● トヨタ クラウン マジェスタ (UZS18 系)

：平成 17 年版 (トヨタ-51 頁) 掲載

平成 17 年 9 月のマイナーチェンジ (エンジン追加、カウルパネルの形状変更など) に伴い、寸法図の数値が変更になりました。

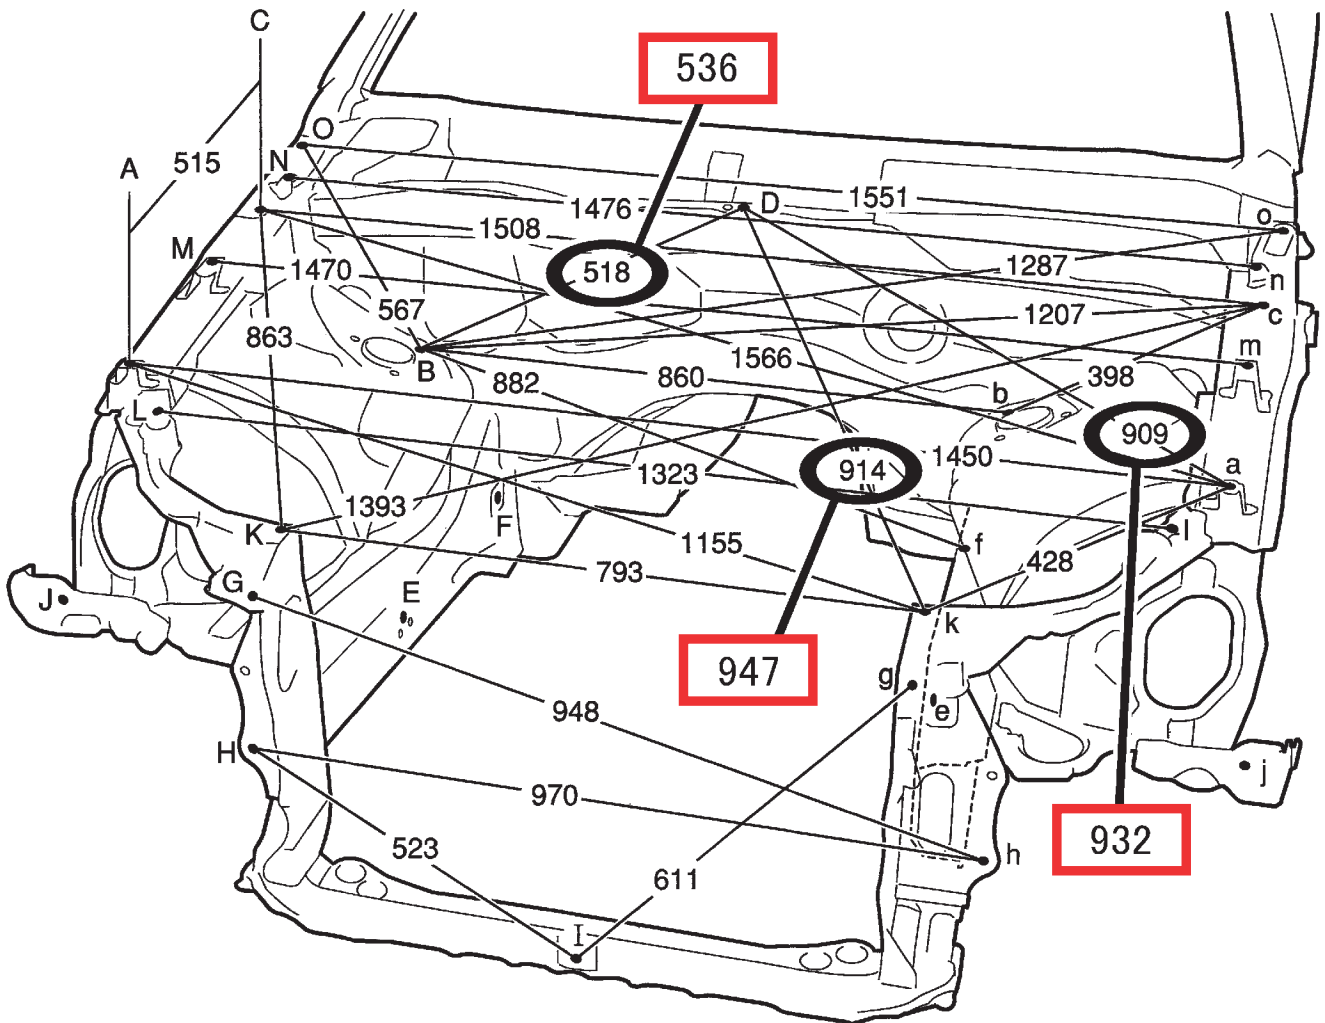
で囲んである数値が、平成 17 年 9 月～の車両の変更数値となります。
宜しくお願ひ申し上げます。

Point	寸法
A - o, a - O	1672
A - O, a - o	740
D - E, D - e	784
	808
D - F, D - f	621
	623

Point	寸法
G - g	793
J - j	1562
K - o, k - O	1548
K - O, k - o	1079
L - o, l - O	1642
L - O, l - o	803

Point	寸法
M - n, m - N	1503
M - N, m - n	298
M - o, m - O	1573
M - O, m - o	443

.....
ダイハツー 23 ページ

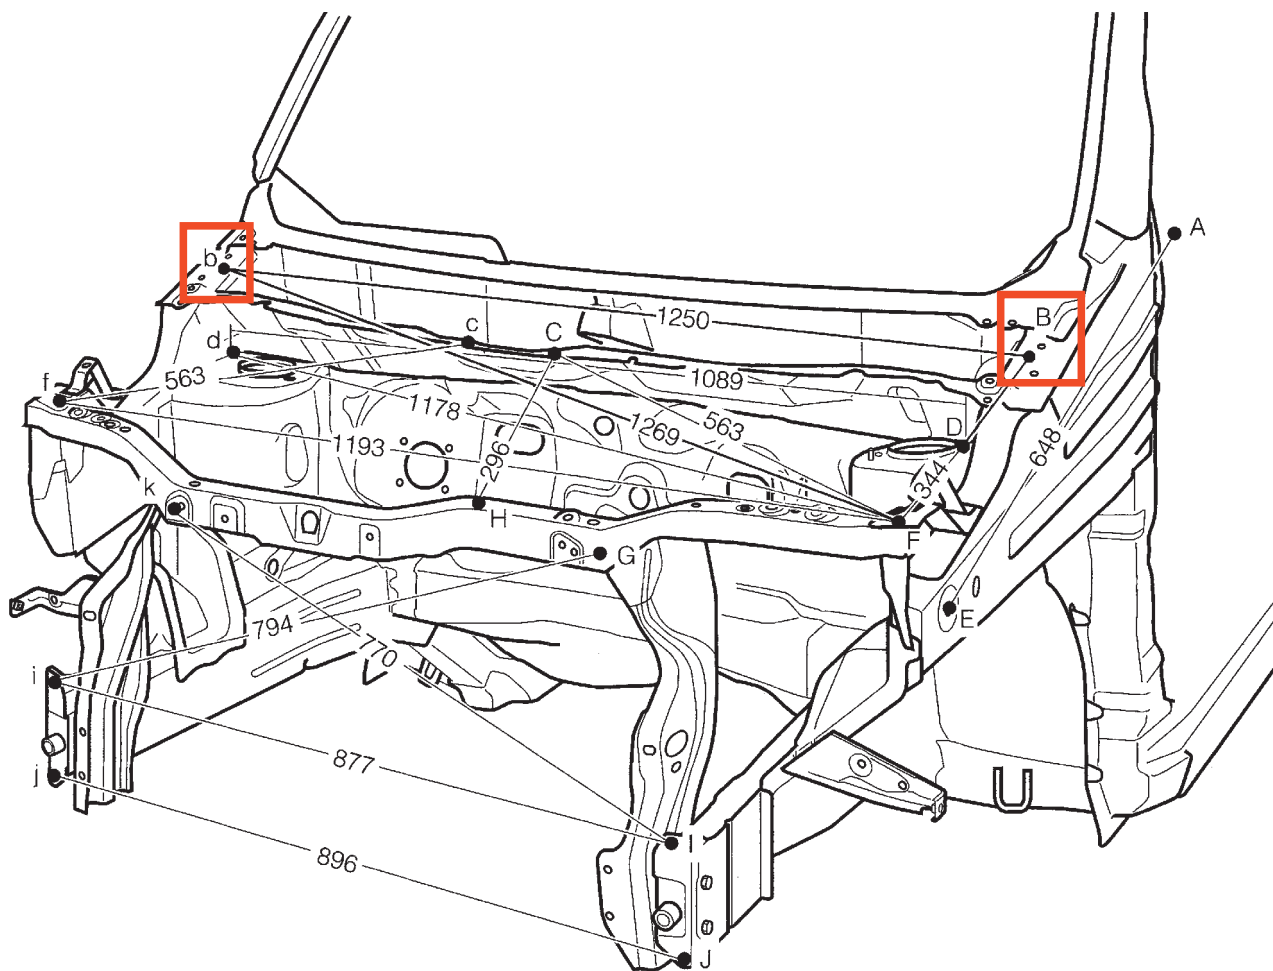
b,B のポイント位置を訂正。
数値の訂正はありません。
